MATRIZ DE COMENTARIOS

PROYECTO DE RESOLUCION VICEMINISTERIAL QUE APRUEBA LA CANALIZACIÓN DE LAS BANDAS 899 – 915 MHz y 944 – 960 MHz EN LIMA Y CALLAO, 902 – 915 MHz Y 947 - 960 MHz EN EL RESTO DEL PAÍS Y MODIFICA LA CANALIZACIÓN DE LA BANDA 305 – 322 MHz

(Publicada en el Diario Oficial El Peruano, el 21 de abril de 2011)

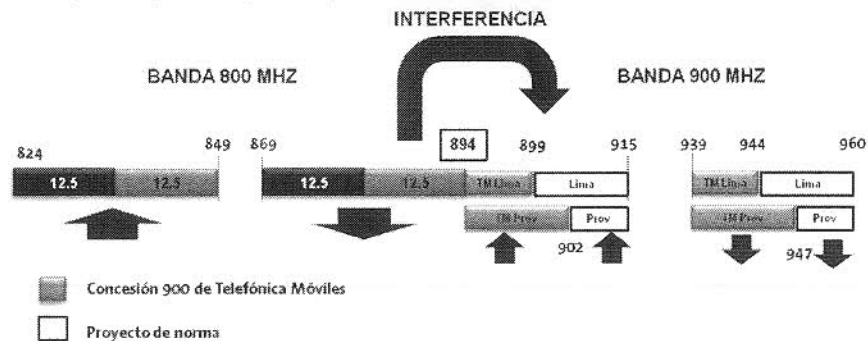
El presente artículo pretende canalizar, para un despliegue masivo de telefonía móvil, una banda utilizada mayormente en Europa (Banda 900 MHz); en una zona, donde se ha adoptado por varios años la canalización Americana (Banda de 800 MHz).

Esta situación, trae como consecuencia la probable interferencia entre las bandas de 800 MHz (Downlink) y 900 MHz (Uplink) de telefonía móvil debido a la proximidad que presenta dichas bandas. En general los estándares GSM dejan una separación de por lo menos 25 MHz entre una banda downlink y otra up link para evitar este tipo de interferencia.

En el siguiente gráfico se puede apreciar lo indicado anteriormente:

En relación al comentario efectuado, manifestamos que no es exacto, dado que la Banda 900 MHz no sólo es utilizada en Europa para la prestación de servicios móviles, sino también en varios países de la región America, tales como Brasil, República Dominicana, El Salvador, Venezuela.

Respecto a la probable interferencia entre las bandas 800MHz y 900MHz que refiere la empresa, señalamos que la propuesta de canalización de la Banda 900 MHz no conllevaría a potenciales problemas de interferencias por las siguientes razones:

- a. La Unión Internacional de Telecomunicaciones (Rec. UIT-R M.1036-3) recomienda las disposiciones de frecuencias en la banda 806-960 MHz, teniendo en cuenta los sistemas de telefonía móvil públicos existentes. En ese sentido, refiere que las bandas de frecuencias de subida y bajada cuenten con una separación dúplex¹ de 45 MHz y con una separación central² de 10 MHz (880-915 MHz/ 925-960 MHz).

En dicho contexto, el Plan Nacional de Atribución de Frecuencias -PNAF así como la pre-publicación de la norma de canalización, prevén una separación central de 24 MHz (894-915 MHz / 939-960 MHz) y una separación dúplex de 45 MHz (894-915 MHz/ 939-960 MHz). Como se puede observar, la separación central de 24 MHz es superior al ancho de banda recomendado por la UIT y la separación dúplex coincide con el valor de UIT, por lo que no conllevaría a problemas de interferencias entre las bandas inferior (downlink) y superior (uplink).
